Einwendungen gegen den Bebauungsplanentwurf 158/28 Türmle

Bebauungsplan „Brombeerweg – Holderweg (Türmle)“

Einspruch sowie Äußerung von Anregungen und Bedenken gegen den Bebauungsplan Entwurf „Brombeerweg - Holderweg (Türmle)“

Hinweis und Bild zum Bauvorhaben im Türmle:

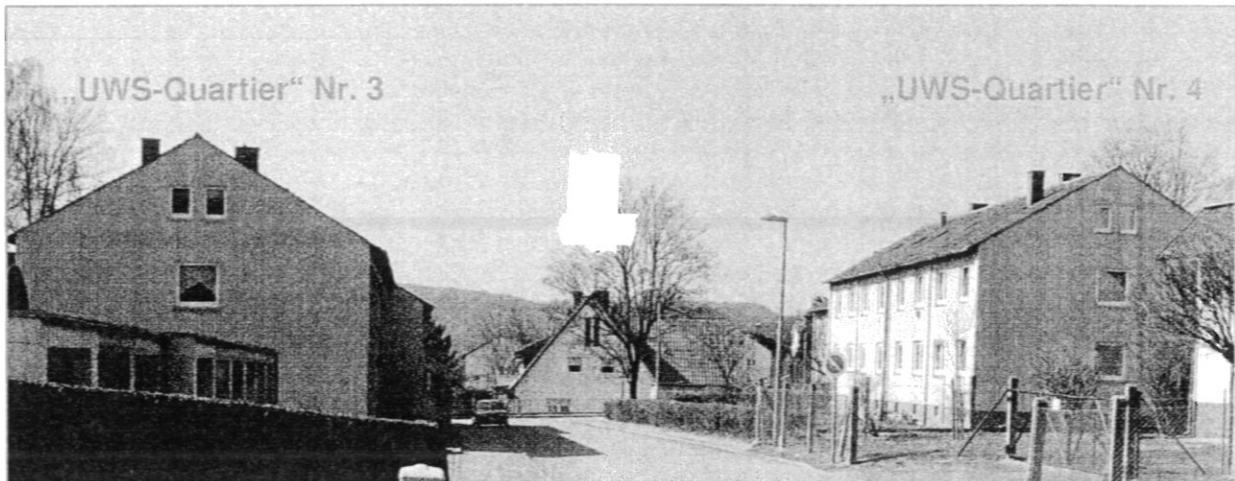
Ich würde mich freuen, wenn man hierzu eine passendere Lösung findet, die sich auch etwas an der Umgebungsbebauung orientiert.

Hinweis und Bild zum Bauvorhaben im Türmlle:

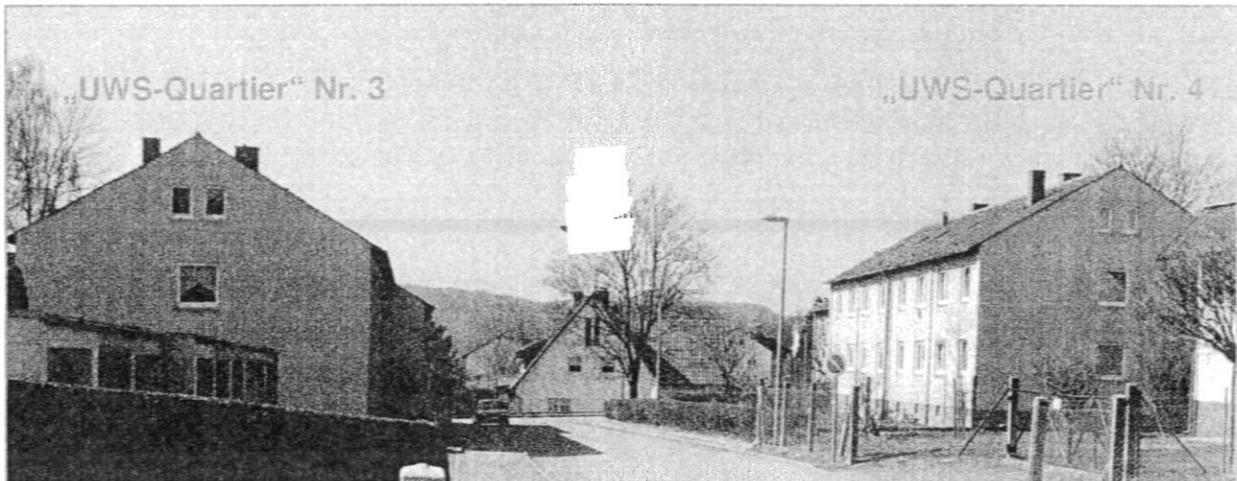
Ich würde mich freuen, wenn man hierzu eine passendere Lösung findet, die sich auch etwas an der Umgebungsbebauung orientiert.
